女川原子力発電所保安規定審査資料	
資料番号	保-01(改5)
提出年月日	2023年6月2日

原子炉格納容器フィルタベント系の  
原子炉建屋水素防護対策としての位置付け明確化に伴う  
保安規定の変更について  
(審査会合における指摘事項に対する回答)

東北電力株式会社

CRD補修室（局所エリア）イメージ図

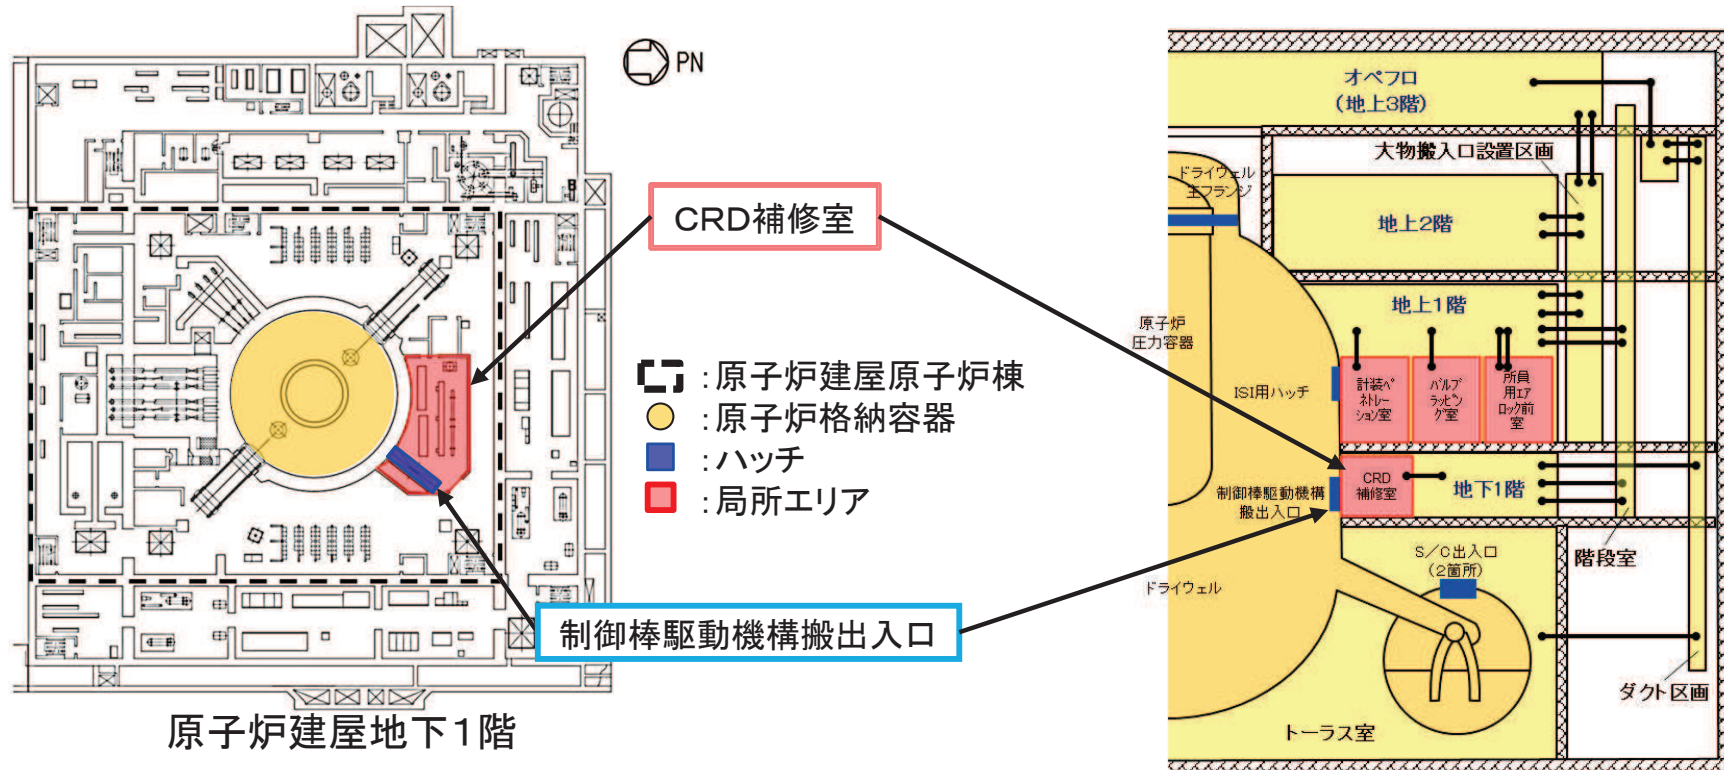
#### 審査会合における指摘事項No.3

局所エリアの詳細な構造及び通常時（運転）の運用について、資料を提示し、説明すること。

- 通常時（運転）は、いずれの局所エリアも換気空調設備により換気される。また、いずれの扉も閉じた状態となる。
- 局所エリアのうち、最も水素濃度が厳しくなる「CRD補修室」の詳細な構造について、以下に示す。
